WRPZP.271-15/2021

**Wyjaśnienia i zmiana treści
Specyfikacji Warunków Zamówienia**

dotyczy postępowania o udzielenie zamówienia publicznego pn: „Rozbudowa, nadbudowa, przebudowa wraz ze zmianą sposobu użytkowania budynku hotelowego oraz budynku sąsiadującego pełniącego funkcję biurowo-techniczną, zlokalizowanego przy ul. Św. Marcin 1 w Swarzędzu, dz. Nr 58/8, gm. Swarzędz”.

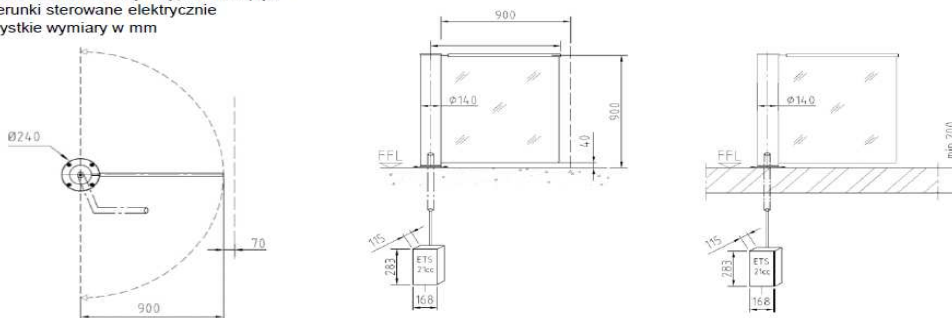
Na rysunku parteru A.04 w pomieszczeniu O.K2 zaprojektowano ściankę z drzwiami. W dokumentacji nie jest to ujęte. Czy jest w zakresie przetargu, jeśli tak proszę o podanie parametrów i wymiarów.

Zamawiający informuje, że ścianka z bramkami uchylnymi. Bramki dwuskrzydłowe (wejście i wyjście): wymiar przejścia 900mm, całkowita wysokość około 916mm.

Wszystkie elementy konstrukcji powinny zostać wykonane ze stali nierdzewnej AISI średnica 48mm, mechanizm obrotowy: okrągła kolumna o średnicy 140mm, szkło hartowane 10mm.

Działanie: typ 2 ruch mechaniczny; serwonapęd, 2 kierunki sterowane elektrycznie

Układ elektryczny: Zasilanie 110 – 230 V (prąd zmienny) 50/60 Hz

Klasa izolacji: obudowa IP 43, elementy przewodzące napięcie IP 54

Poniżej zdjęcia przykładowego systemu firmy Dorma Kaba. Można zastosować system równoważny od innego dostawcy.

* Typ 2: Ruch automatyczny; serwonapęd/
2 Kierunki sterowane elektrycznie
Wszystkie wymiary w mm
